Avis sur produits

Écarteur ajouté aux freins à sabot

Applications avec frein à sabot améliorés de Manaras-Opera

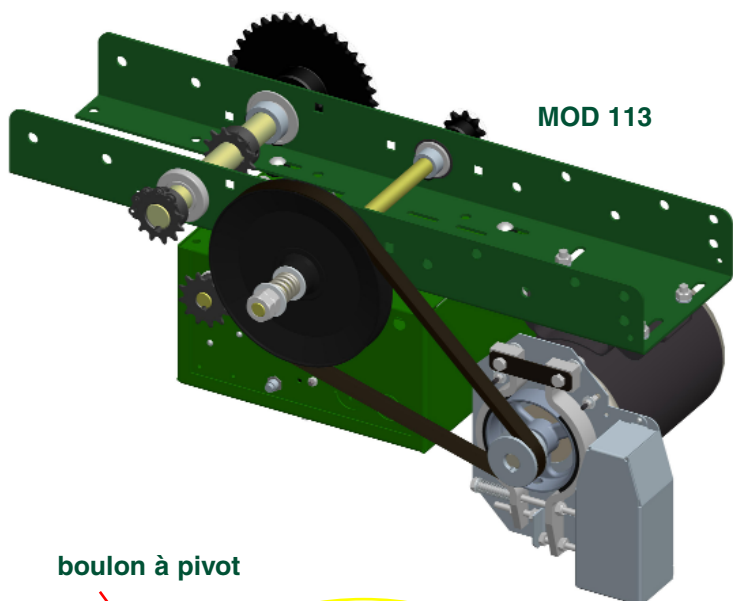
- Un écarteur de renforcement (**BRACKET 226**) à été ajouté a l'assemblage du frein à sabot.
- **BRACKET 226** écarte les boulons à pivot et empêche le frein de se tordre.
- Cette amélioration s'applique à la **MOD 113** (frein à sabot pour MTBH-APT/APE) et en forme de kit pré-assemblé **BRAKE 014** (pour la mise à niveau d'opérateurs existants sur chantiers).
